Programme National
de Renouvellement Urbain (NPNRU)

LE GOL SAINT-LOUIS

MEMOIRE EN REPONSE MRAE

MEMOIRE EN REPONSE A LA MRAE

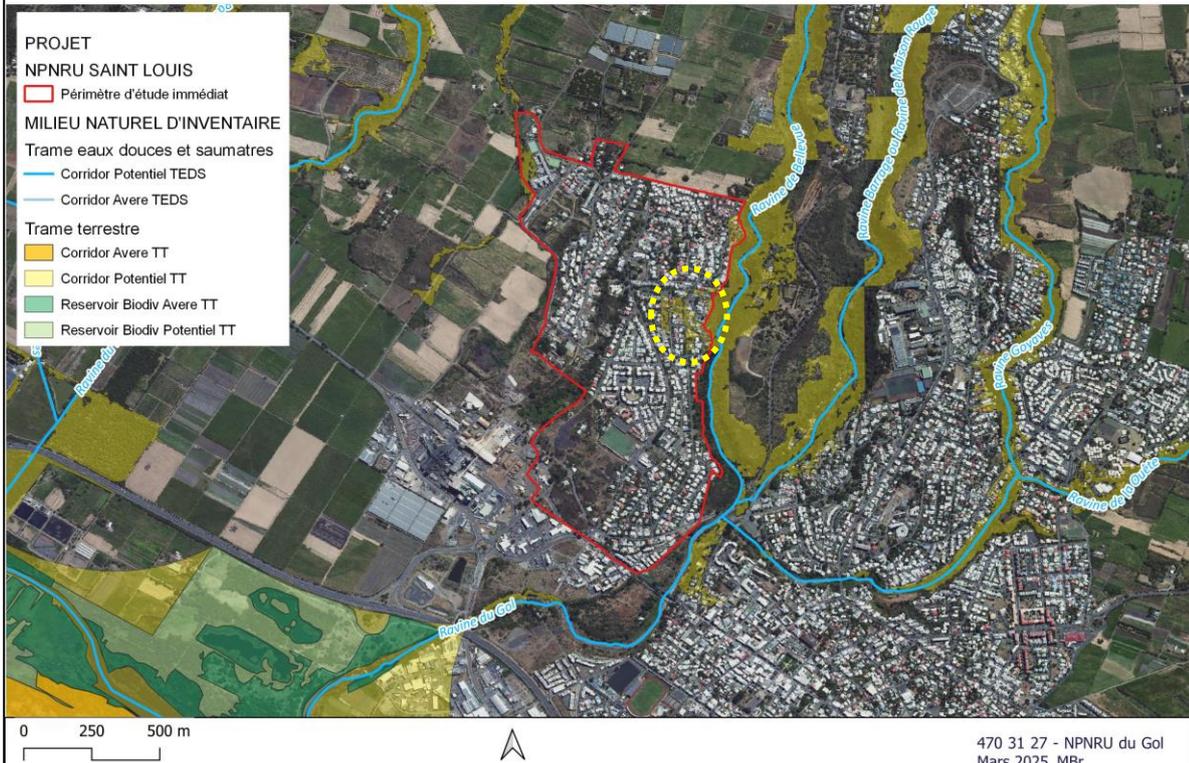
- **L'Ae recommande de préciser la capacité du NPNRU, de par son enclavement entre des ravines répertoriées en continuités écologiques potentielles (Étude préalable d'identification et de cartographie des réseaux écologiques à La Réunion (2014) - groupement Asconit-ECODDEN-PARETO - pilotage de la Direction de l'Environnement de l'Aménagement et du Logement), à assurer la transversalité est/ouest des trames vertes et bleues inscrites au PLU de Saint-Louis (OAP), notamment entre la ravine Bellevue et la ravine Papaye, et à anticiper leur continuité vis-à-vis des futures zones à urbaniser à l'ouest du NPNRU (1AUste et 2AUste inscrites au PLU).**

Le Maître d'Ouvrage présente ci-dessous le périmètre NPNRU vis-à-vis des ravines Papaye à l'Ouest, Piment au centre et Bellevue à l'Est.

Et ci-dessous la cartographie des corridors écologiques issues de l'étude préalable d'identification et de cartographie des réseaux écologiques à La Réunion (2014).

Cette étude sur les réseaux écologiques à La Réunion identifie des corridors écologiques terrestres au droit des ravines Bellevue avec un corridor potentiel de la Trame Terrestre qui s'étend dans les zones habitées en rive droite (cerclé en jaune) sans toutefois rejoindre la Ravine Piment.

Figure 1 Zoom PPRN zone Nord

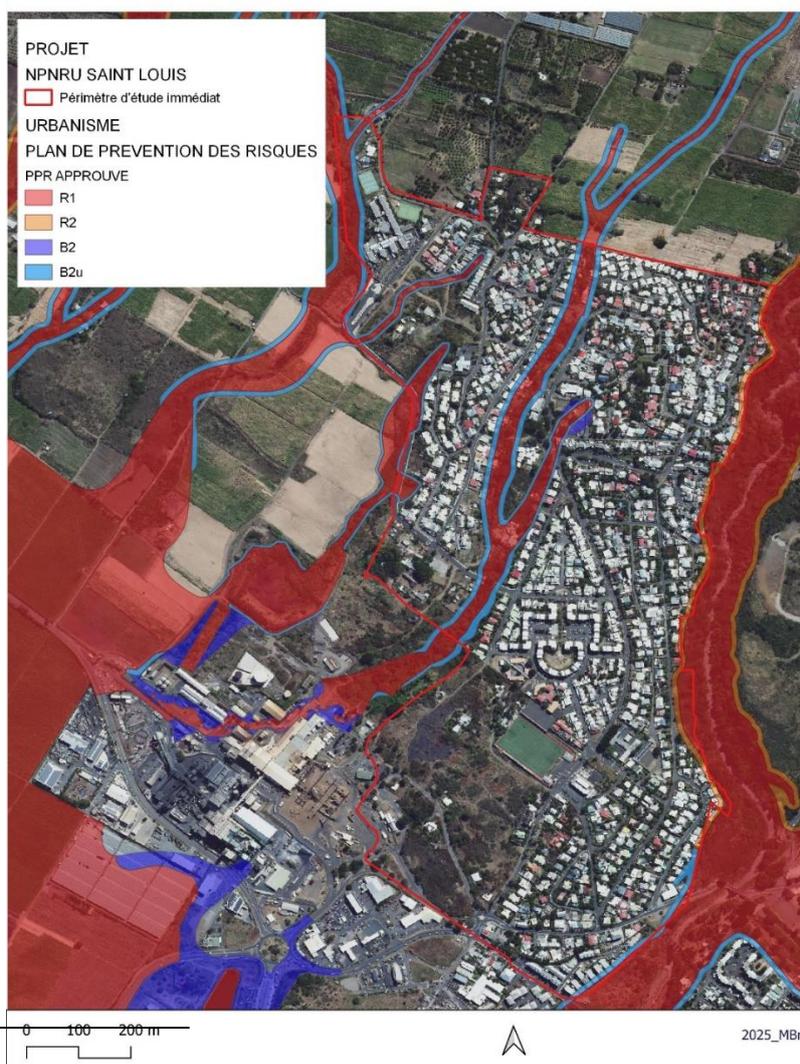
- ***L'Ae recommande d'étudier le devenir des occupations présentes dans la ravine Piment, de les intégrer dans le projet global d'aménagement du quartier voué à apporter des réponses à un meilleur cadre de vie dans le respect de l'environnement***

Des cartographies présentent ci-dessous la localisation des habitats vis-à-vis du zonage du Plan de Prévention des Risques naturels

On observe à l'état initial la présence de bâtis ou parties de bâtis dans le zonage Rouge du PPRn

A ce titre, l'intervention sur les occupations telles que décrites sont hors champs du NPNRU. Ceux-ci relèvent du droit de l'urbanisme et du droit pénal à la charge des autorités compétentes.
